1 POPIS NESHODY

2.2 ŘEŠENÍ ÚPRAVOU STÁVAJÍCÍ PCB 2802

Roman Hobl
servisní oddělení ALFA IN a.s., 29.4.2003

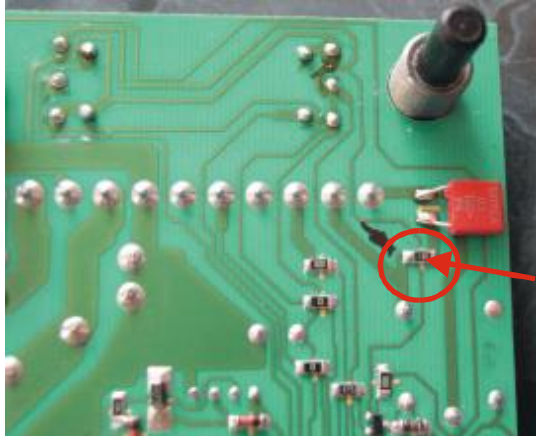
Pokud se závada vyskytne na strojích v provozu, je **VHODNÉ** vyměnit řídicí elektroniku s kódem **2802** za typ s kódem **2802-1**.

Dostatek upravených řídicích elektronik 2802-1 máme k dispozici.

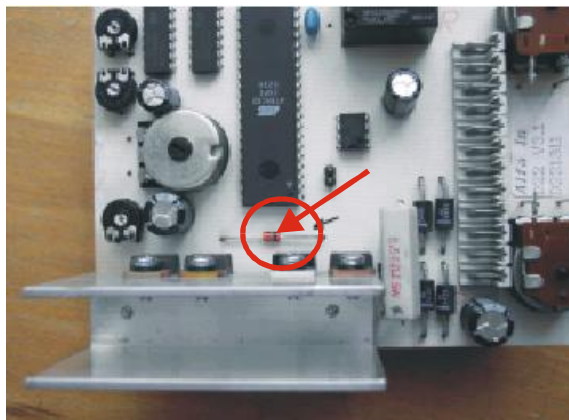
Příčinou těchto poruch je v tomto případě přerušený odpor 100Ω ve "zhášecím" RC obvodu na kontaktech relé pro ovládání stykače a plynového ventilku.

Přerušením tohoto odporu přestane tento obvod plnit svoji funkci a při rozepínání relé (vypínání indukční zátěže tvořené stykačem a plynovým ventilem) občas vznikají na kontaktech relé napěťové špičky o amplitudě 400-550 Voltů. Tyto napěťové špičky jsou zdrojem intenzivního rušení, které mohou ovlivnit chod mikroprocesoru.

- Demontovat elektroniku a odstranit z RC obvodu odpor 100Ω

- Na svorky X3:1 a X3:2 připojit transil P6KE150CA nebo BZW04-128B.

Upozornění: Vývody nesmí být při montáži zasunuty příliš hluboko do konektoru, mohly by bránit správnému nasazení na protikus.

- Pokud se jedná o elektroniku s neupravenou zdrojovou částí, je nutné Zenerovu diodu 7V5 nahradit odporem $47\Omega/2W$ -
